בית ספר מקיף ח'

סיכום מבדק שנתי-מבדקי בטיחות מנהל חינוך

תאריך המבדק-א' 26/2/2023

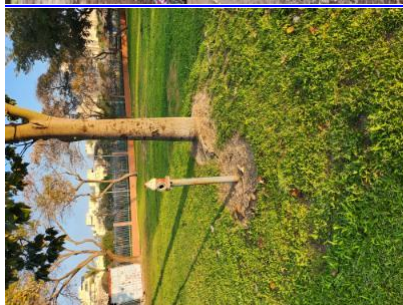
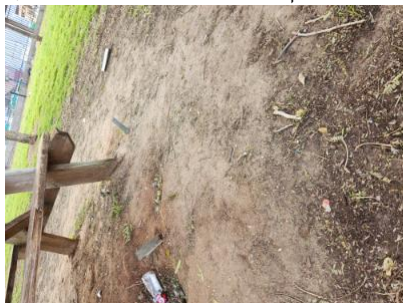
השער יהיה באופן שלא יהיה 1-שער החירום - חצר מזרחית-שער החירום מאפשר זחילה מתחתיו. סכנת הילכדות גוף ופציעה- - -
3.38-26/2/2023 19: 12-שערים-אפשר לטפס עליו או לחול מתחתיו וגובהו יהיה בגובה 2 מטר

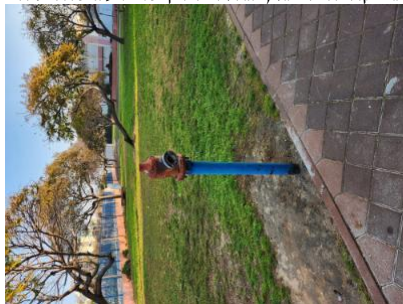
מהמורות בחצרות המוסד. בורות עמוקים בחצר המוסד. אלמנטים מתכתיים בולטים מהאדמה בקרבת ספסל הישיבה בחצר - - -
3.11-26/2/2023 19: 18-ארגון החצר-החצר תאורגן באופן שיבטיח בטיחות מרבית בעת תנועה ופעילות של תלמידים-1-חצרות מוסד החינוך-הצפונית. סכנת נפילה. סכנת פציעה

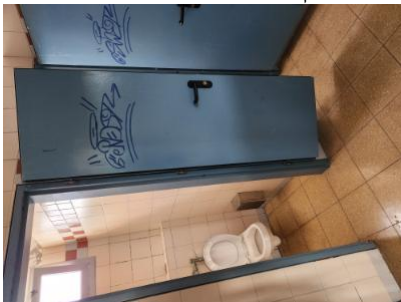
דלתות כיתות לימוד. דלתות חדרי ספח. דלתות-גלגלונים האטה לא תקינים. אין מנגנוני האטה בדלתות. סכנת פציעה באצבעות- - -
הדלתות תצוידנה באבזר או באבזורים לצורך המטרות הבאות: א. מגן אצבעות בשני צידי הצירים באזורים שבהם יש אפשרות להילכדות אצבעות. ב. האטה אגף הדלת-1-כניסה. מפגע גורף
במהלך סגירתו. ג. מעצור דלת במצב פתוח. האבזר יותקן בקיר, בגובה אגף הדלת ולא ברצפה. ד. במקלט ובמרחב מוגן יש להתקין מגן אצבעות ואלמנט קיבוע שיותאם לדלת. ה. בדלתות
5.23-26/2/2023 20:00-דלתות.-קלות של שירותים נדרשת הגנה מתאימה

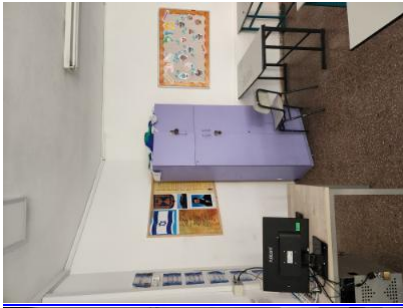
מבנה -רהיטים ישנים/ שולחנות לא תקינים/ כיסאות לא תקינים/ ציוד לא תקין. נמצאו בקומת הקרקע של המבנה. סכנת פציעה- - - -
 מפגעים - לא יהיו מפגעי תשתית בבניין ובכיתות ובפרט סדקים במבנה, רצפות שקועות, סימני רפיון (כגון "בטון") בתקרות תלויות ומפגעי תשתית אחרים-1-אודיטורים- קומת כניסה
 5-10-26/2/2023 21: 09 קבועים וניידים
